DODATEK č. 5

ke smlouvě o dílo ze dne 11.01.2024 na zhotovení díla

Kanalizace a ČOV II. etapa

Obec Malšovice

PROTOKOL O KONTROLNÍM ZAMĚŘENÍ, TECHNICKÁ ZPRÁVA

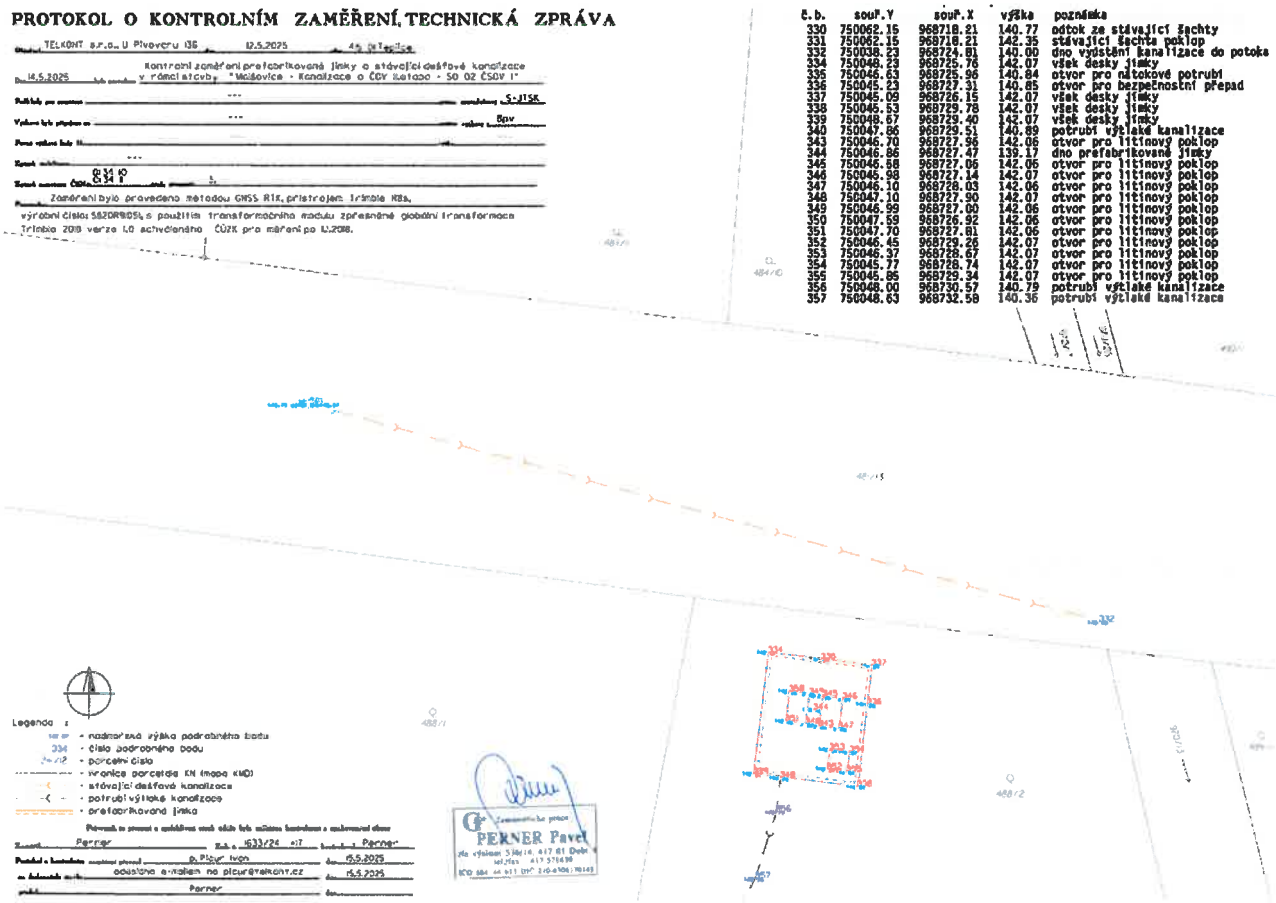
Popis a zdůvodnění změny:
Geodetické práce – podklad pro zpracování projektové dokumentace pro provedení stavby – Stoka A a přeložky stávající dešťové kanalizace.

Vícepráce - geodetické práce - podklad pro PD stoka A a přeložka dešťové kanalizace
